Nordhordland Veteranbåtlag

MERKNAD TIL SØKNAD OM UTVIDING AV FLYTEBRYGGJE I BJØRSVIK, ALVER KOMMUNE.

Nordhordland Veteranbåtlag er gjort kjent med vedtak frå Alver kommune, ref. 20/853 – 20/7154 om godkjenning av flytebrygge i Bjørsvik, Gbrnr: 231/70, datert 12.02 2020.

KARTUTSNITT AV BJØRSVIKVÅGEN.

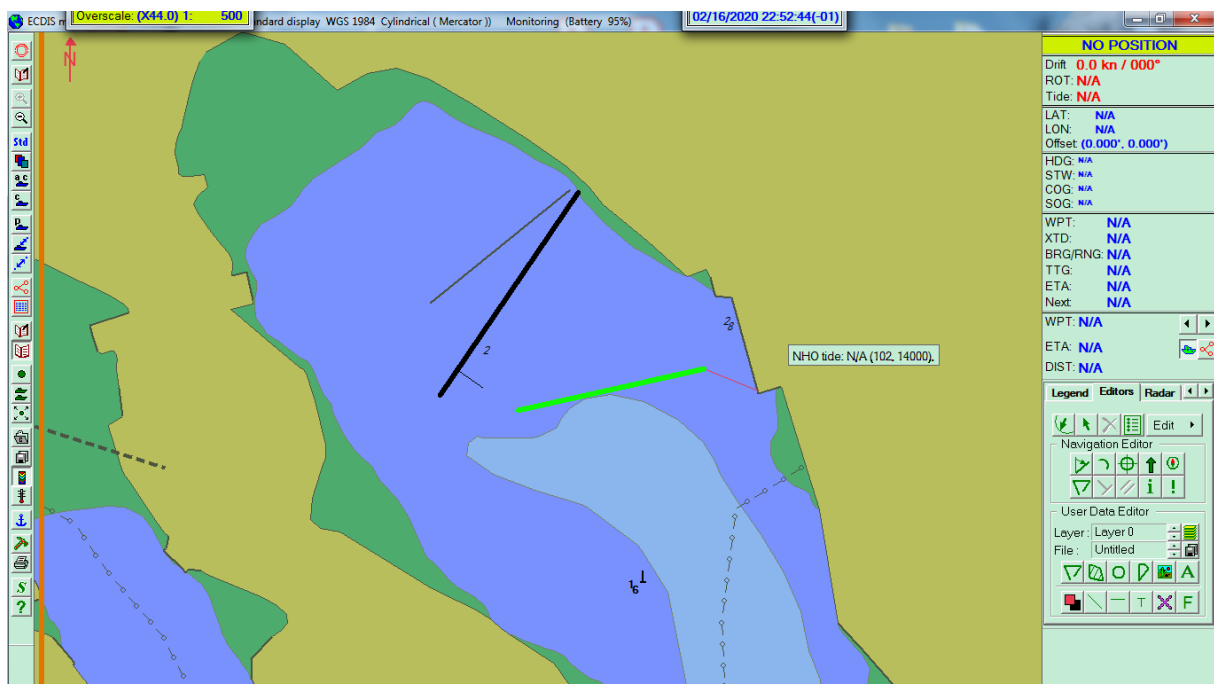
Dersom no flytebrygga skulle plasserast etter det som er omsøkt vert situasjonen endra. Ein vil då enda opp med ein klaring mellom DS Oster og flytebrygge (utliggjarar) på ca 6-8 m før akterovermanøvreren. Alle med litt innsikt i manøvrering av fartøy forstår at dette er altfor lite og at den nye flytebryggja kjem i direkte konflikt med manøvrering inne på Bjørsvikvågen slik den er planlagt.

Ein slik manøver vil ikkje kunna utførast med akseptabel risiko ved normale vind og straumtilhøve.

Situasjonen er teikna inn så godt det let seg gjera på ENC kart over med grunnlag i skisser og kart i søknad.

Eksisterande flytebyggje viser i kartet som ein tynn gråsvart strek. I frå same landfeste har eg teikna inn "ny" flytebyggje med svart tjukk strek på 48 m. Utliggjar på 6 m er teikna inn med tynn svart strek. DS Oster er 38 m (grønn tjukk strek). Baugtau som ein bruker til å snu med er teikna inn med raud tynn strek. Avstand baug- kai før akterovermanøver er ca 8-10 m.

Her ser ein og j.stg. og kai ved Lerøy sitt smoltanlegg som nevnt over.

Med grunnlag i forklaring og ENC utklipp av situasjonen seier seg sjølv at manøvreringsforholda er trange nok inne på Bjørsvikvågen som dei er i dag.
